OGGETTO: Procedura di VIA/PNIEC di competenza statale con integrata Valutazione di Incidenza Ambientale di competenza regionale ai sensi del DPR 357/1997 e ss.mm.ii.

Trasmissione giudizio CCR-VIA n. 4233 del 07/05/2024

Progetto Progetto per la realizzazione di un impianto per la produzione di energia mediante lo sfruttamento del vento nel territorio comunale di Cupello, Scerni, Furci, Montediorisio, Gissi e Atesa, loc. Collechiesi (CH), di potenza nominale pari a 40,5 MW

Giudizio n° 4233 **Del** **07/05/2024**
Prot. n° 24/122304 **Del** **21/03/2024**

Figura 1. Comuni abruzzesi (codici ISTAT) e presenza della Ghiandaia marina (2011-2013).

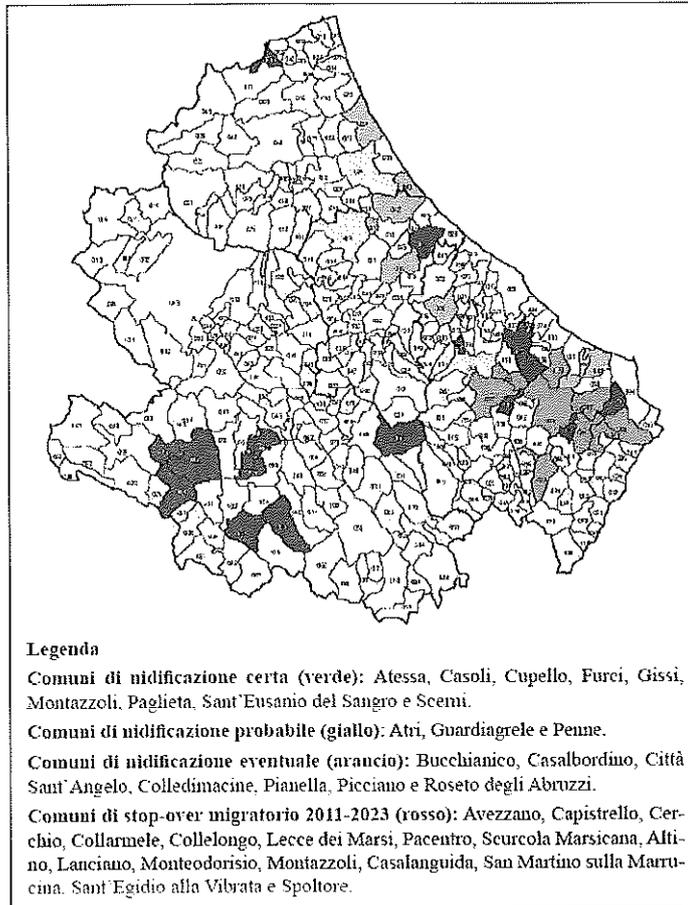
Nell'elaborato riferito allo studio faunistico si evidenzia che la presenza di alcune specie, quali: volpi, istrice, ricci, tasso, sia sottostimata così come l'importanza che gli stessi ricoprono

nell'ecosistema territoriale. L'interferenza dell'impianto eolico con gli spostamenti del Nibbio Reale, si vedano i risultati dei censimenti presenti in letteratura. Inoltre, non viene menzionata la presenza rilevante e la nidificazione della Ghiandaia marina per la quale sono previste misure speciali di conservazione per quanto riguarda l'habitat come da Direttiva uccelli 2009/147/CE. A tal proposito si veda videodocumentario "La finestra nel cielo", estate 2022 tenutosi nel territorio di Furci a cura della regia di Ferdinando Di Fabrizio e lo studio riportato su: Alula- Rivista di ornitologia Vol. 30 (1-2) -2023";

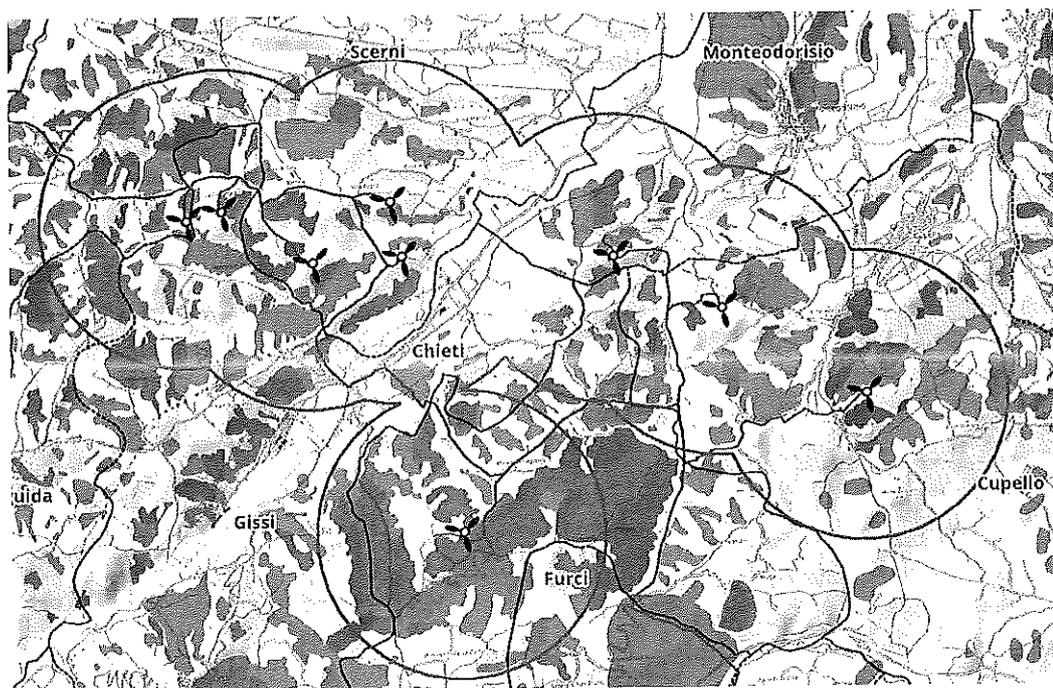
- l'aerogeneratore Sce1 si trova a distanza minore di 2 km mentre Sce2 a distanza minore di 3 km dal tratturo Montesecco-Centurelle;
- l'aerogeneratore Mod1 a distanza minore di 2 km e Cup1 a distanza minore di 2 km dal tratturo Lanciano-Cupello;

Inoltre, come già indicato a pag. 16 della relazione geologica, il cavidotto incrocia più volte il tratturo Centurelle-Montesecco e una volta il tratturo Lanciano-Cupello.

Pertanto, l'area che accoglie tutti gli aerogeneratori, unitamente alla rete di cavidotti, sono collocati all'interno dell'area di rispetto dei tratturi Centurelle-Montesecco e Lanciano-Cupello in violazione delle norme di cui sopra, rendendo, così, il progetto non autorizzabile.

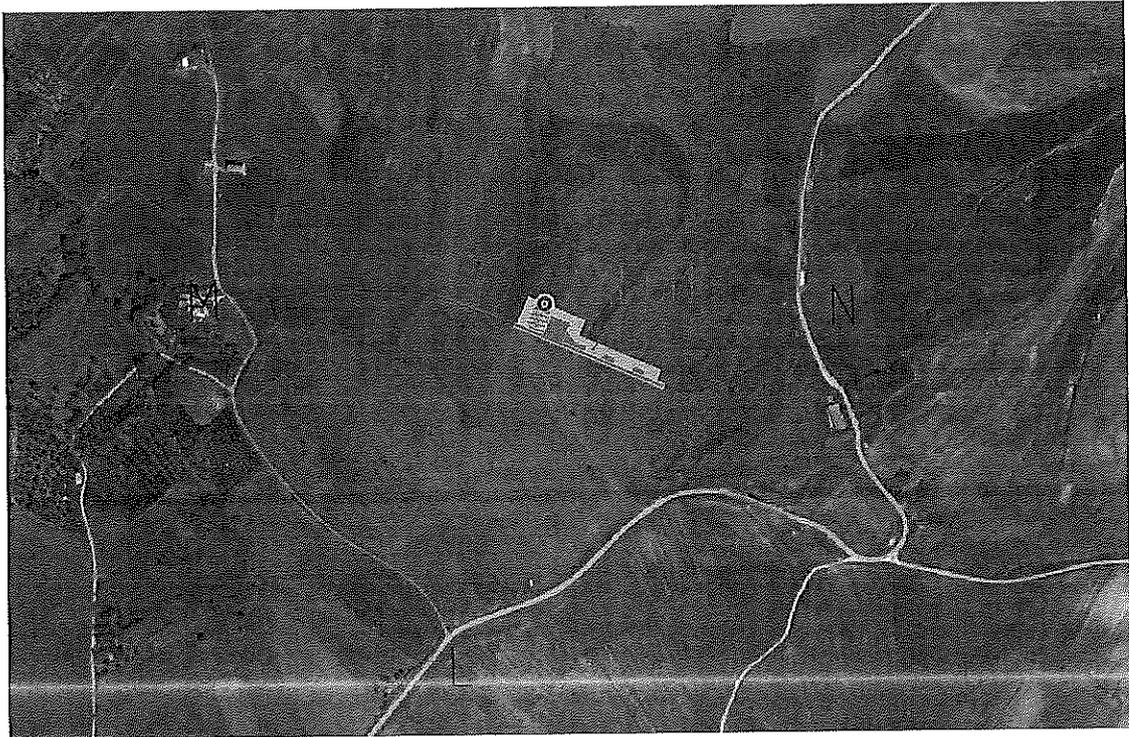
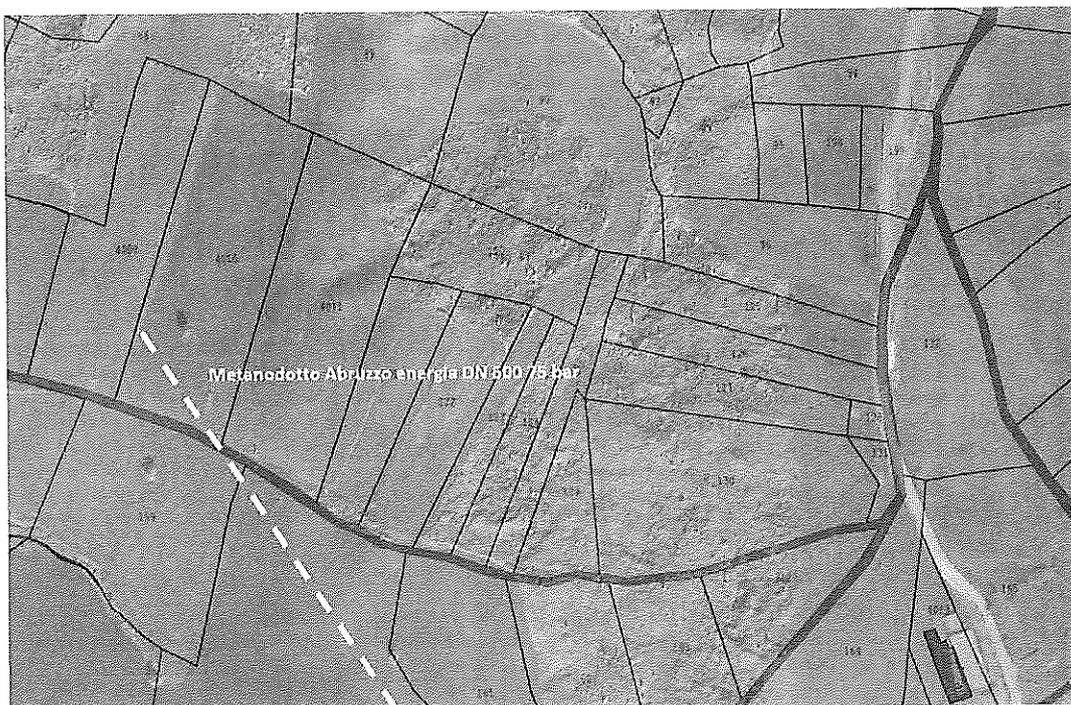
Anzi, anche parte delle viabilità di accesso agli aerogeneratori e dei relativi cavidotti attraversano zone chiaramente instabili, definite tali spesso anche nel PAI, e per i quali non vengono indicate nessuna specifica soluzione tecnica o idonei particolari costruttivi, si parla solo di generiche ipotesi realizzative.

Inoltre, negli elaborati risulta evidente che sono state considerate solo le perimetrazioni riportate nel P.A.I. che circoscrivono solo alcuni tratti mentre, altri studi come il Progetto I.F.F.I. (Inventario dei Fenomeni Franosi in Italia dell'ISPRA), nella zona indicano la presenza di diversi fenomeni di dissesto idrogeologico anche di genesi complessa come nell'area dell'aerogeneratore di Furci.

La relazione geotecnica allegata alla proposta di progetto elaborato "R.5 Relazione geotecnica e sismica" deve contenere le scelte progettuali, il programma e il risultato delle indagini, la caratterizzazione e la modellazione geotecnica, unitamente ai calcoli per il dimensionamento

geotecnico delle opere e alla descrizione delle fasi e delle modalità costruttive (Cap. 6.1.2 delle Norme Tecniche delle Costruzioni). Quest'ultima parte risulta totalmente assente nell'elaborato.

Figura 1 IMPIANTO FOTOVOLTAICO

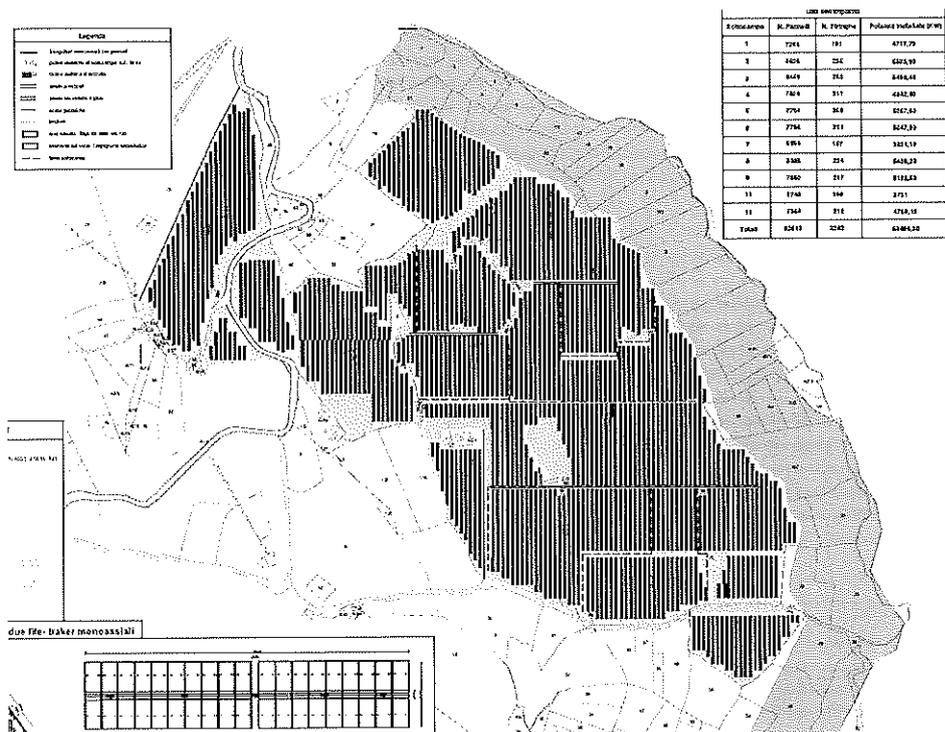
- a) **Sovrapposizione interventi tra la proposta in oggetto (ID:9706) Realizzazione e gestione di un impianto fotovoltaico della potenza nominale di 53.69MW con relative opere di connessione alla rete elettrica nazionale nel comune di Furci proposta da ARAN 1 S.r.l. e la proposta di Prime S.r.l. denominato "Parco Eolico Abruzzo" (ID:10644)**

Con le immagini seguenti si vuole evidenziare che il progetto di impianto fotovoltaico (ID:9706) proposto da ARAN 1 S.r.l. va anche a sovrapporsi al progetto "Parco Eolico Abruzzo" (ID:10644) presentato da Sviluppo Prime Srl al MITE.

Figura 5. Ubicazione impianto fotovoltaico ID: 8339

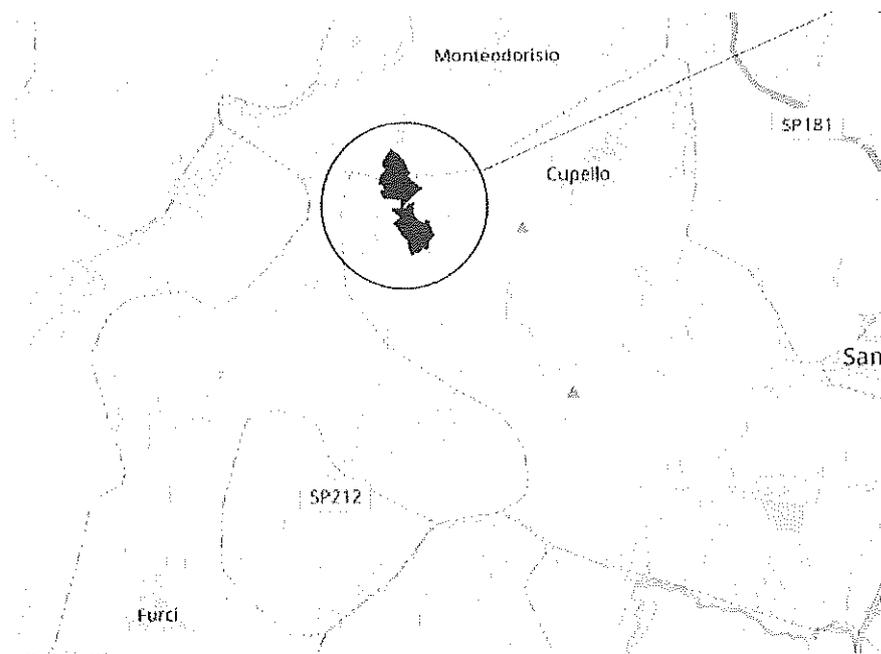
c) Progetto di un impianto agro-fotovoltaico a terra della potenza pari a 24 MW e delle relative opere di connessione alla RTN, da realizzarsi nel territorio dei Comuni di Cupello (CH) e Monteodorisio (CH). (ID:8339)

La seguente immagine mostra la posizione dell'impianto indicato sul territorio del comune di Cupello e Monteodorisio ma nelle immediate vicinanze del territorio comunale di Furci e dell'impianto fotovoltaico oggetto di queste osservazioni.
